## Ausführungsplanung Gemeinde Ebersbach-Musbach

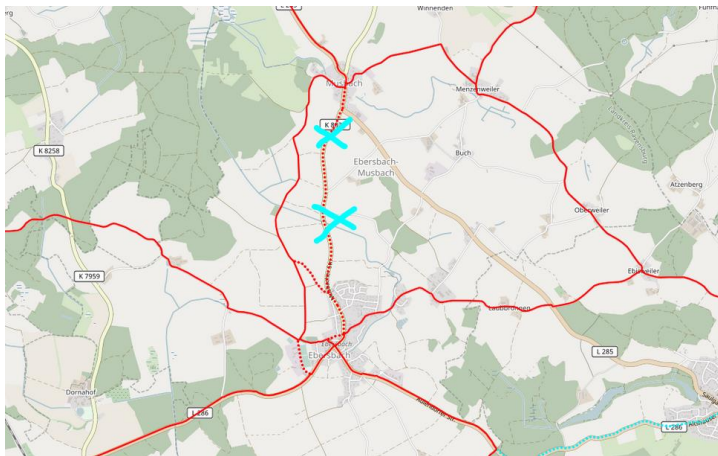
- 1) Führung der Radfahrer von Norden kommend an der L285: der straßenbegleitende Weg hat gerade 1,5 Meter; Ausbau sollte angestrebt werden!
- 2) Musbach bis Ebersbach: Führung auf der westlich gelegenen Parallelstrecke ist der Kreisstraße vorzuziehen!

- 3) Optimierung der Streckenführung innerorts:
  - Führung über den Friedhof und die Kirche nicht geeignet, da viel zu schmaler Kiesweg! (siehe dazu auch Geoportal)
  - Option 1: Führung über den Friedhofsweg bis zum Kirchplatz (unter der Voraussetzung, dass der Kiesweg ausgebaut wird), von dort zur Hauptkreuzung; Die Führung über die Kirche ist definitiv nicht zu empfehlen!
  - Option 2: Führung über Sodenstock; für Radfahrer Richtung Osten aber ein Umweg!

→ Prüfung der Alternativen und Info an topplan
